**COSTRUZIONE ED ESERCIZIO DI UN IMPIANTO DI PRODUZIONE DI
ENERGIA DA FONTE SOLARE DENOMINATO "FTV GENZANO 3",
LOCALITA' MERCANTE, DI POTENZA IN IMMISSIONE PARI A 16 MW E
POTENZA DI PICCO PARI A 19.983,60 kW**

IE_326_PD_R_INT_01

**Nota tecnica di riscontro integrazione
MIC_SS-PNRR 0002210-P del 16/02/2023,
prot. MITE 0022907 del 16/02/2023**

Riscontro nota MIC_SS-PNRR n. 2210-P del 16/02/2023

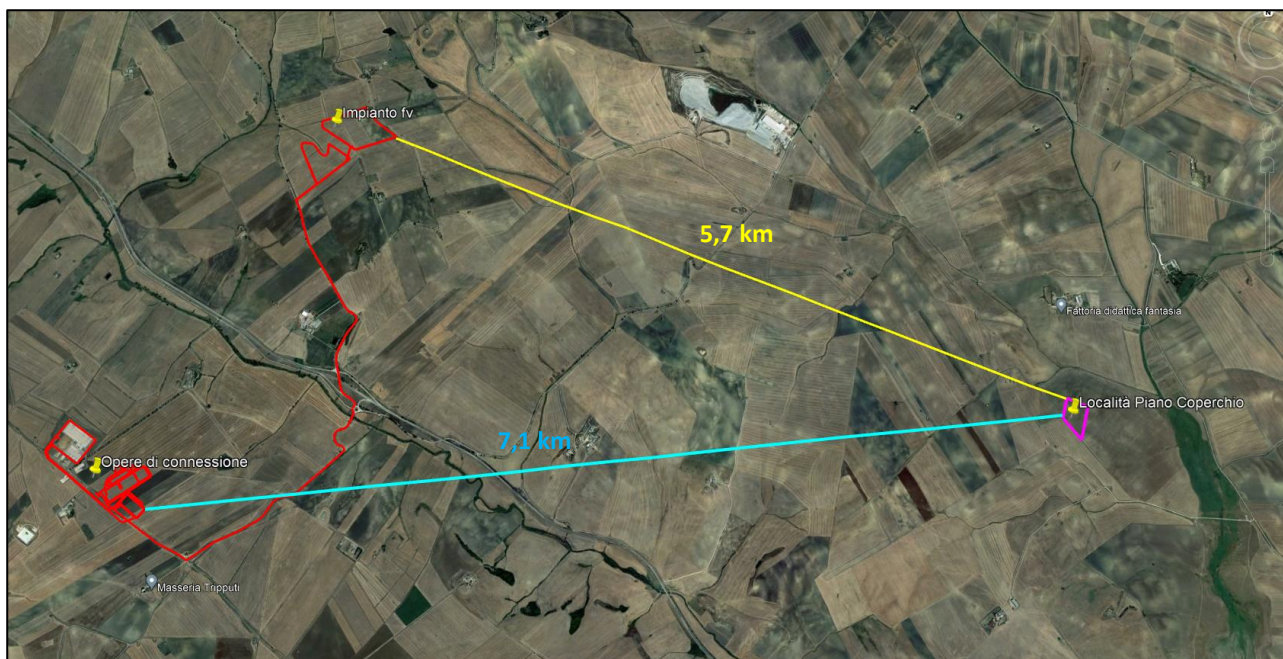
5. *Integrazione dell'elaborato "IN-002 Inquadramento vincolistico impianto e opere di connessione" [...];*

Per quanto concerne l'inquadramento vincolistico, si rimanda alla consultazione degli elaborati grafici redatti e codificati come "IE_326_PD_D_PPR", "IE_326_PD_D_PPTR" e "IE_326_PD_D_VINC". Si precisa che l'area archeologica "Piano Coperchio" che viene citata nella richiesta di integrazione non è ricompresa nel buffer di indagine adottato pari a 3 km.

Il sito, infatti, dista circa 5,7 km dall'area di impianto e circa 7,1 km dalle opere di connessione, come si evince dall'immagine di seguito.

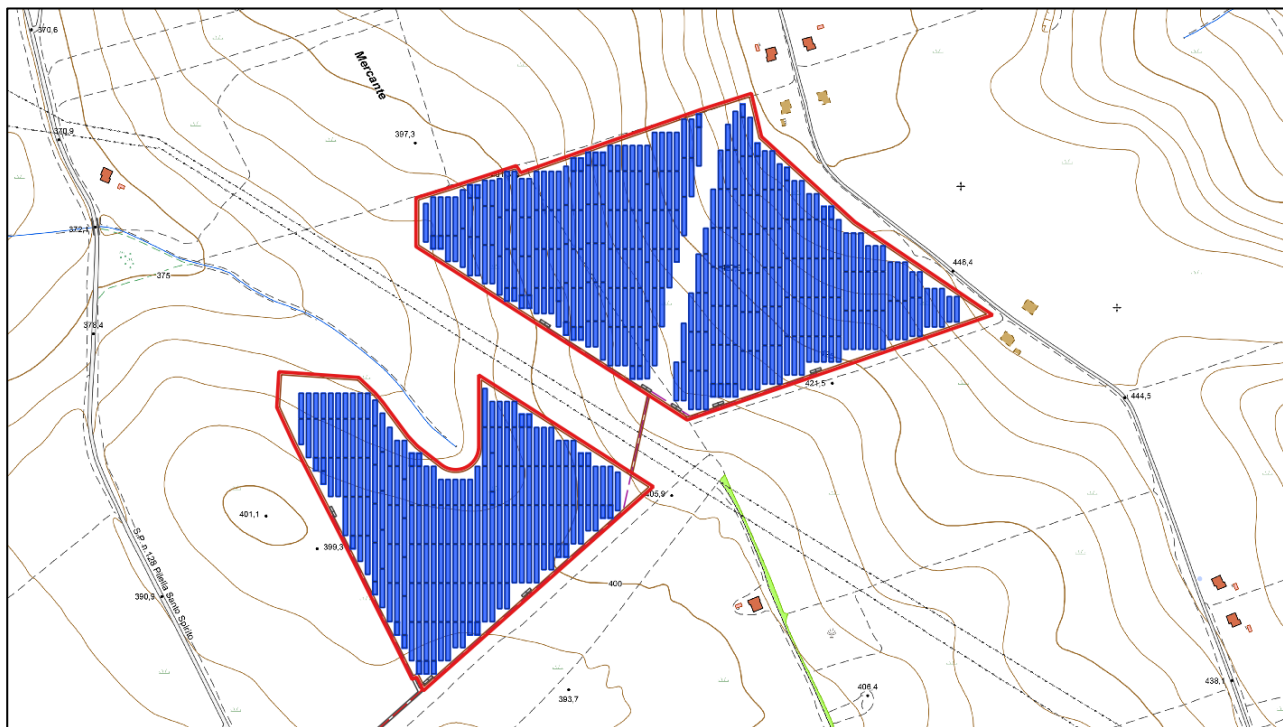
7. *Render delle opere di mitigazione previste in prossimità del Fosso Spada inf. N. 549 e del Tratturo Comunale Spinazzola-Irsina (n. 144); non risulta molto chiaro il perimetro del parco fotovoltaico, delimitato da una recinzione in rete metallica zincata, schermata da filari di Olivastro [...];*

Come riportato nell'elaborato grafico "*PR-007 misure e opere per la mitigazione degli impatti attesi*" e al paragrafo 6 della reazione paesaggistica "*IE_326_PD_R_PAES*", la mitigazione con essenze arboree e vegetazionali riguarderà per intero la recinzione perimetrale dell'impianto fotovoltaico. Di seguito

un'immagine da cui si evince il perimetro dell'area di impianto (tratto in rosso) su base CTR. Per i render si rimanda alle fotosimulazioni dell'elaborato grafico "IE_326_PD_D_FOT".
